Sun SPARC Enterprise™ M4000/M5000 サーバ プロダクトノート

XCP 1081 版

Part No. 820-7473-10
2009 年 6 月, Revision A

図 11-5 DIMM 情報の例

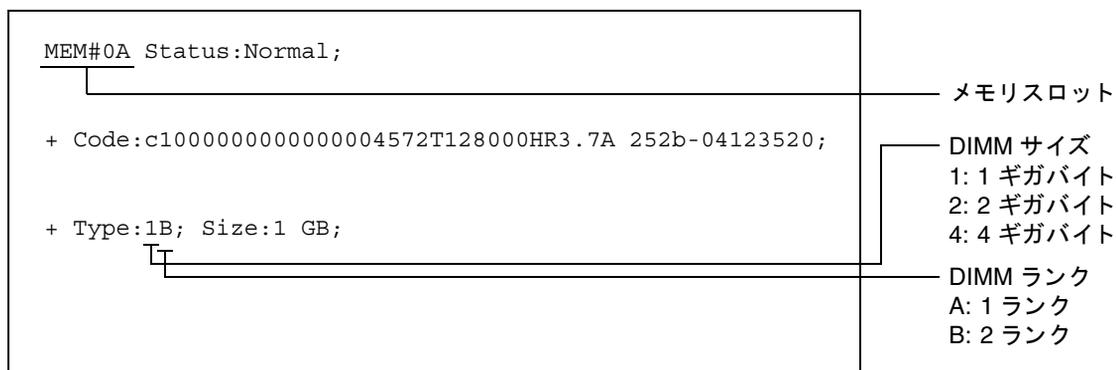
11.2.1 DIMM 情報の確認、図 11-5 DIMM 情報の説明。

図 11-5 に、DIMM 情報の例を示します。

図 8.6 PCI カードの固定順序

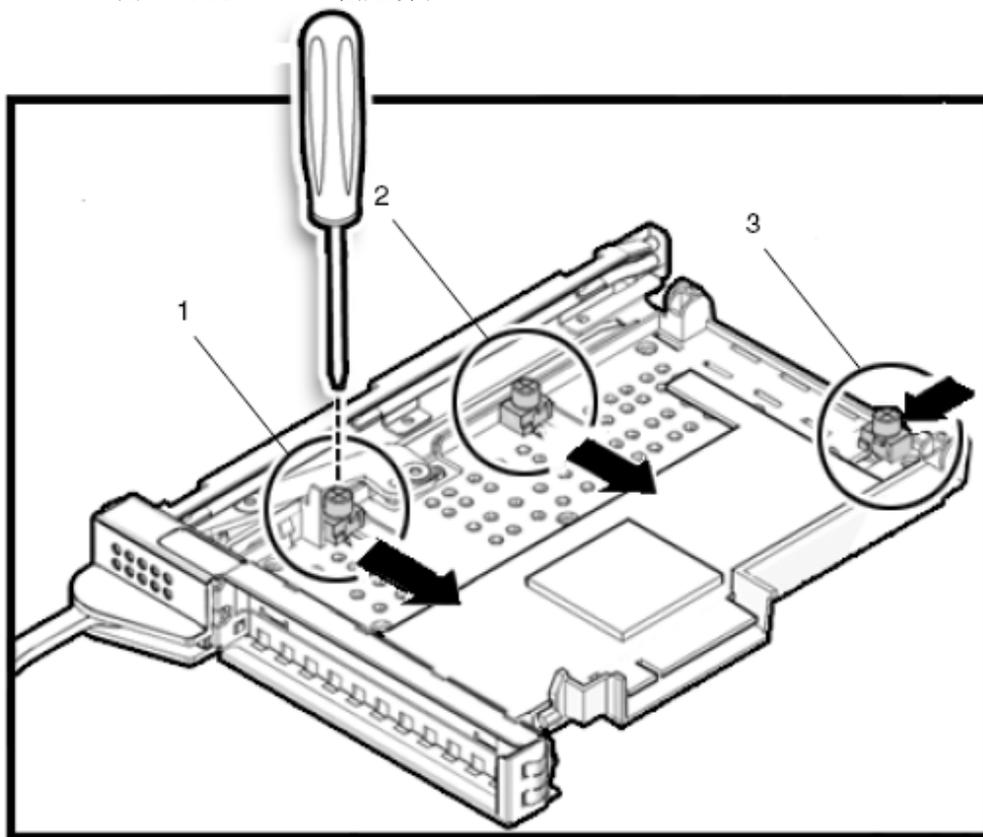
ここでは、「8.2.2 PCI カードの取付け」を変更します。

4. PCI カードが所定の位置にくるように調整可能な停止位置を移動し、ドライバーを使用して調整可能な停止位置を固定します。

注 - カードが正しく装着されるように、調整可能な停止位置をカードにぴったり合う位置にして、しっかりと固定する必要があります。また、PCI カードは図 8.6 の 1 → 2 → 3 の順に固定してください。
